ACTA DE INSPECCIÓN

CERTIFICAN: Que los días 29, 30 y 31 de mayo y 1 y 2 de junio de 2017 se personaron en la Central Nuclear de Almaraz, emplazada en el término municipal de Almaraz, provincia de Cáceres, con Autorización de Explotación concedida por Orden del Ministerio de Industria, Turismo y Comercio con fecha 7 de junio de 2010.

La finalidad de la inspección fue realizar la inspección multidisciplinar de bases de diseño de componentes del Plan Básico de Inspección del año 2017, de acuerdo con el procedimiento de inspección del Consejo de Seguridad Nuclear PT.IV.218 "Bases de Diseño de Componentes", en revisión 1, de 23 de octubre de 2009, con objeto de verificar que las bases de diseño han sido correctamente implantadas para el conjunto de componentes seleccionados en el alcance de la inspección, así como que los procedimientos del titular son consistentes con dichas bases de diseño, todo ello de acuerdo con la agenda enviada previamente a la central y que se adjunta a la presente Acta.

ACTA DE INSPECCION CSN/AIN/AL0/17/1117

Figure 10. Overload time-current characteristics

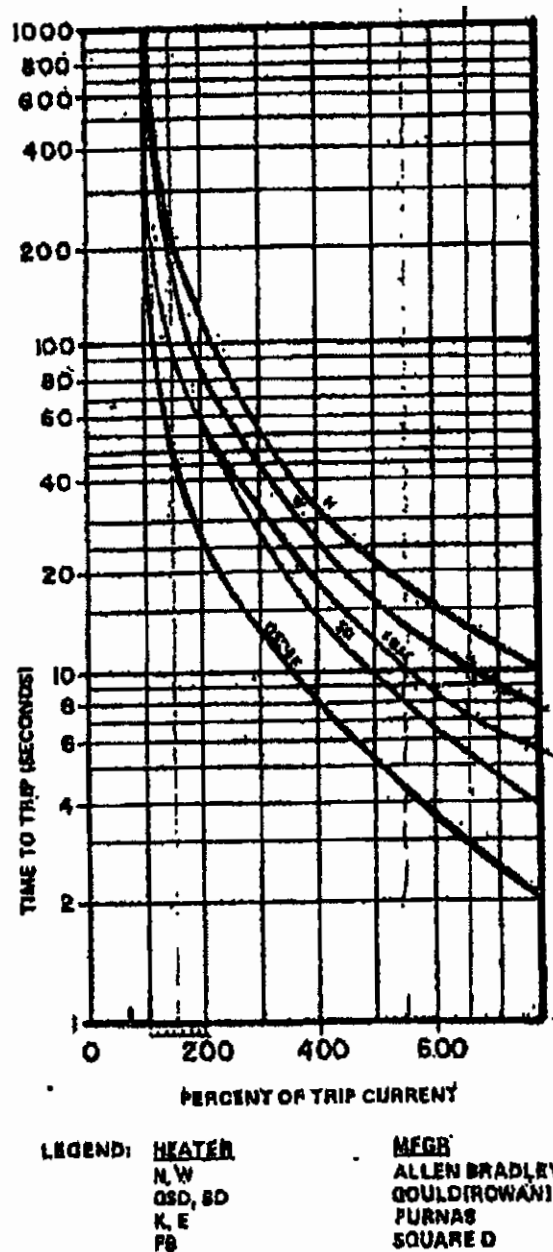
En concreto para las válvulas 8808A/B/C se tienen los siguientes tiempos de actuación de la protección térmica, que son acordes a lo requerido por la RG-1.106. Se ha resaltado el tipo de calentador/relé instalado en planta.

Se ha emitido la No Conformidad NC-AL-17/5275 por no realización de la verificación periódica del ajuste de la protección térmica: con dos estudios:

- ES-AL-17/477 para verificar el listado de válvulas motorizadas dentro del alcance de la RG 1.106.
- ES-AL-17/478 para, en base al cierre del estudio ES-AL-17/477, analizar el plan de mantenimiento de las válvulas motorizadas y revisarlo en caso necesario.

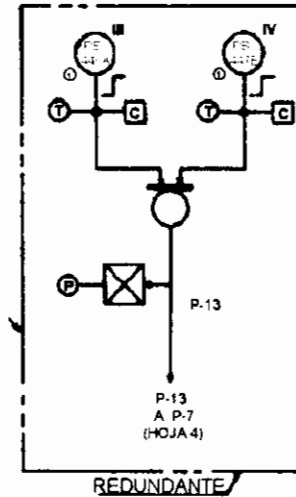
Es decir, para que se inhabilite el P-13 se requieren 2/2 señales de presión a la entrada de la primera etapa de la turbina por debajo del punto de consigna (carga baja de la central), como se refleja en el siguiente detalle extraído de la Figura 7.2.1-1H15:

Como se observa en el detalle anterior el P-13 está habilitando siempre que o bien MS1/2-PT-446 o bien MS1/2-PT-447 superen el valor de consigna, es decir, 1/2.

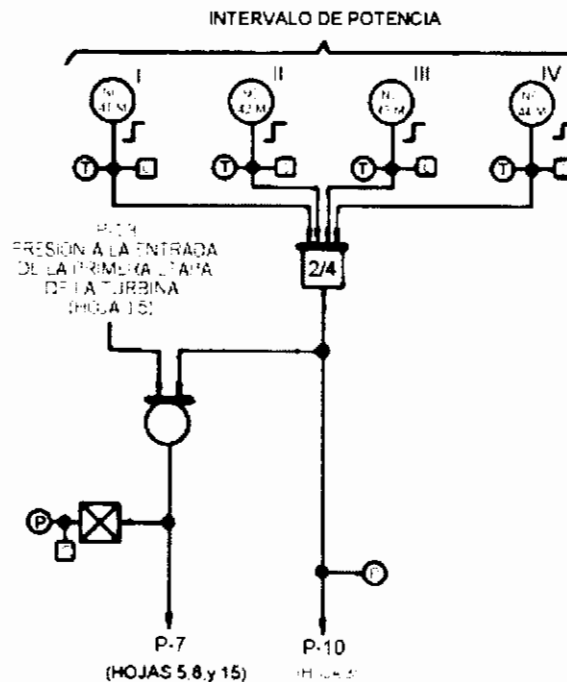
De forma análoga, para inhabilitar el P-7 se requieren 3/4 señales de alto flujo neutrónico en los canales del rango potencia por debajo del punto de consigna, como se refleja en el siguiente detalle extraído de la Figura 7.2.1-1H4:

Como se observa en el detalle anterior el P-7 está habilitando siempre que o bien 2/4 señales de alto flujo neutrónico en los canales del rango potencia superen el valor de consigna, o bien esté habilitado el P-13 de acuerdo a lo descrito anteriormente.
